Title - Sujet Compresseur Prescott	
Solicitation No. - N° de l'invitation F7047-180140/A	Amendment No. - N° modif. 004
Client Reference No. - N° de référence du client F7047-180140	Date 2019-02-26
GETS Reference No. - N° de référence de SEAG PW-\$ERD-005-27169	
File No. - N° de dossier 005erd.F7047-180140	CCC No./N° CCC - FMS No./N° VME
Solicitation Closes - L'invitation prend fin at - à 02:00 PM on - le 2019-03-07	
F.O.B. - F.A.B. Plant-Usine: <input type="checkbox"/> Destination: <input checked="" type="checkbox"/> Other-Autre: <input type="checkbox"/>	
Address Enquiries to: - Adresser toutes questions à: Richards, Shazia	Buyer Id - Id de l'acheteur 005erd
Telephone No. - N° de téléphone (613) 614-2383 ()	FAX No. - N° de FAX () -
Destination - of Goods, Services, and Construction: Destination - des biens, services et construction:

Modification 004

La présente modification est effectuée afin de prolonger la date de clôture des soumissions et de publier des questions et réponses.

Figure 1: Emplacement du raccord dans la bride par rapport au reste du système d'air comprime

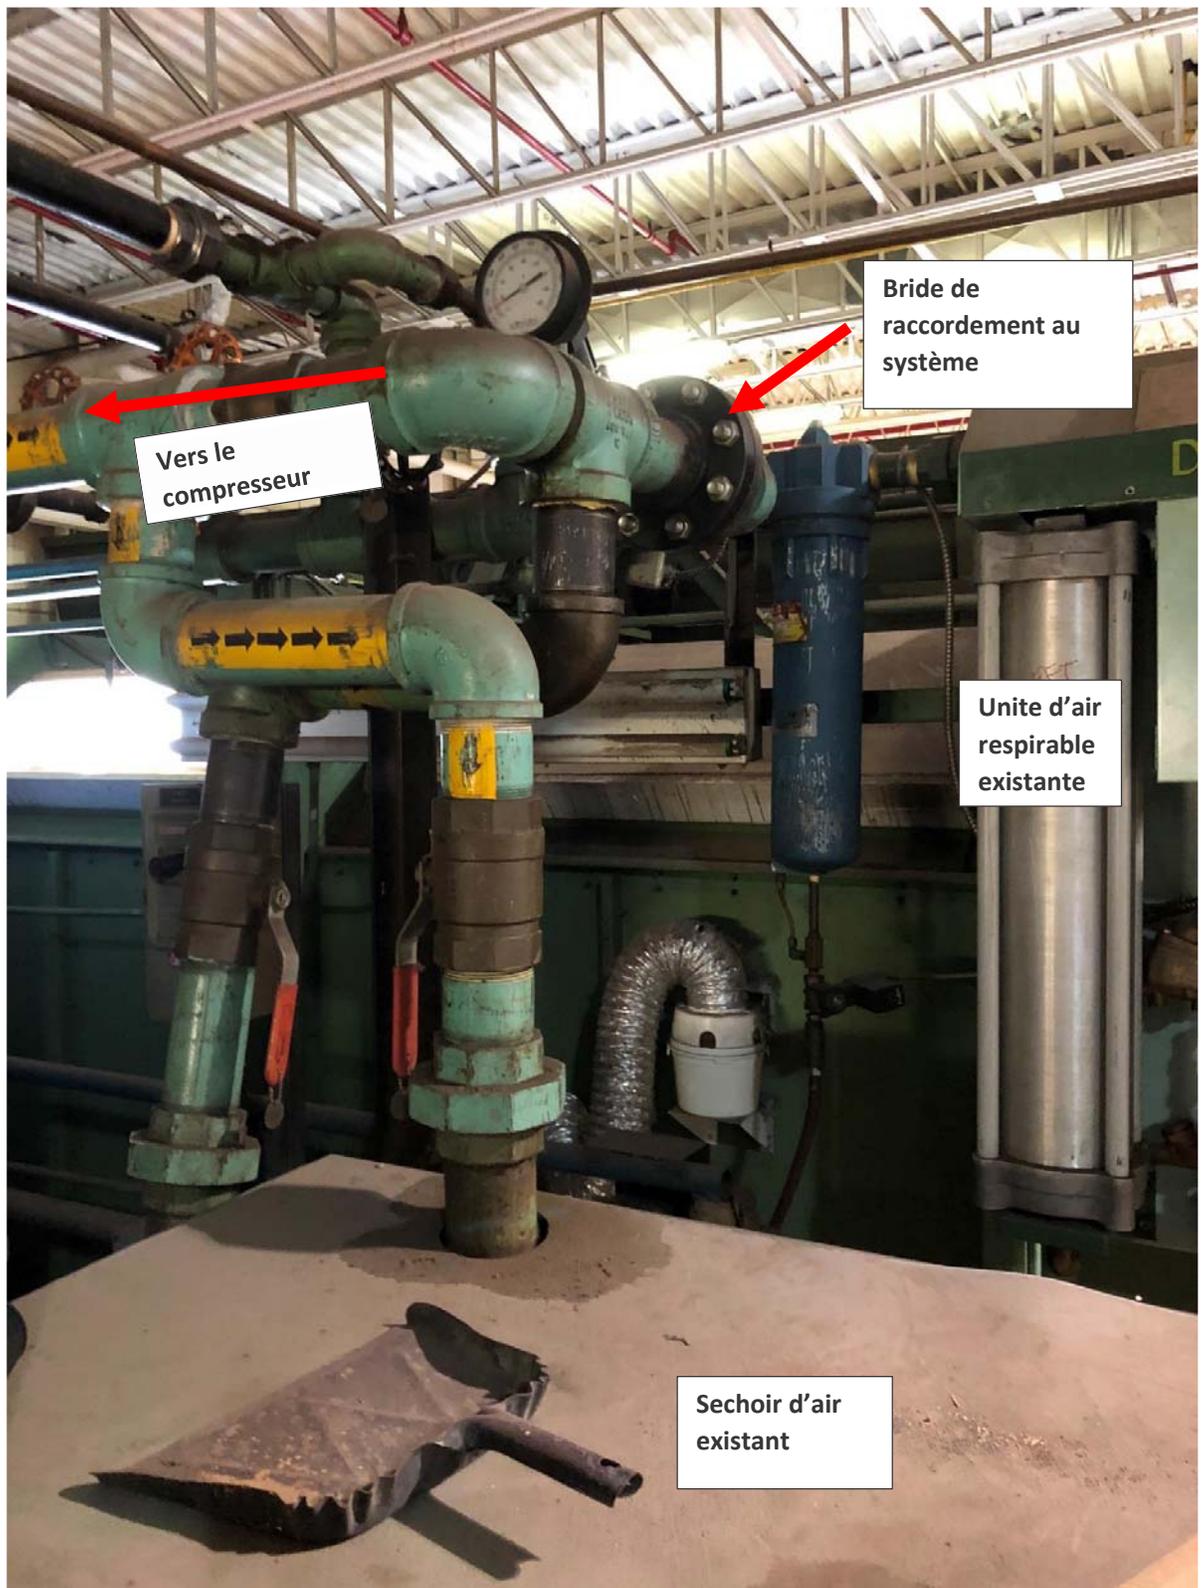
Question 11 : Ou l'entrepreneur est-il tenu de se raccorder au système de tuyauterie existant ?

Réponse 11 : On s'attend à ce que l'entrepreneur se raccorde au système au niveau de la bride de raccordement illustrée à la figure 1. Malheureusement, il n'existe pas de plan de tuyauterie confirmés à l'exécution. Toutes les conduites qui ne sont pas nécessaires dans le nouveau système de compression en amont de la bride de raccordement doivent être enlevées et éliminées.

POWER, LIGHTING & SYSTEMS LAYOUT

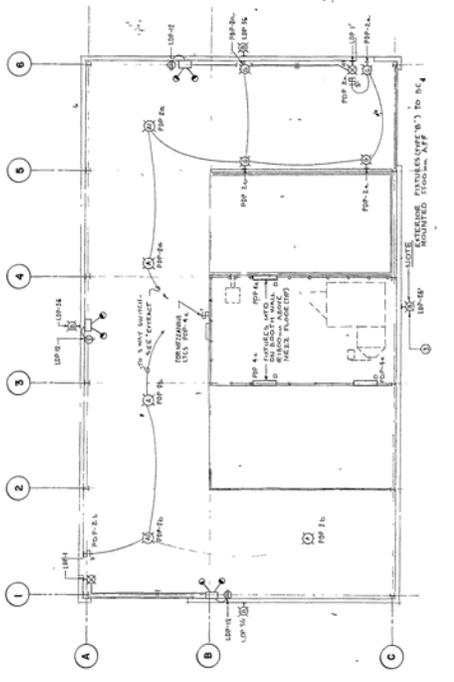
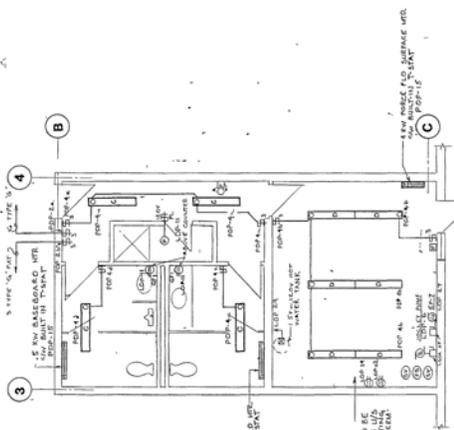
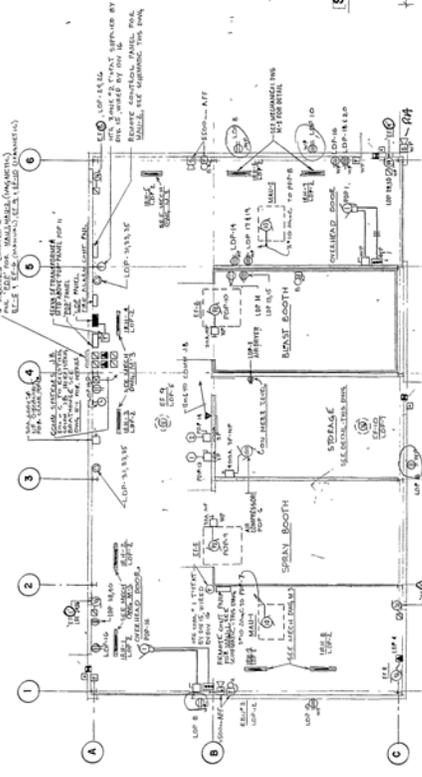
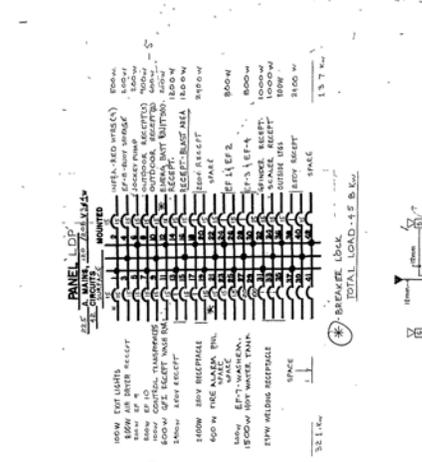
Question 16 : L'installation électrique dit-elle être raccordée au disjoncteur ou au panneau de disjoncteur ?

Question 25 : De quel panneau le compresseur est-il alimenté ? Qu'est-ce que la charge du disjoncteur ?

Réponse 16 : Le nouveau compresseur n'a plus qu'à être branché dans le sectionneur. Veuillez-vous référer aux dessins ci-joint 701622-E2 et 701622-E3 (anglais seulement).

Réponse 25 : Le compresseur est alimenté à partir du plan de référence du panneau "LDP" 701622-E2. Notez que le disjoncteur est de 250A (figure 3) et non de 350A comme indiqué sur le dessin.
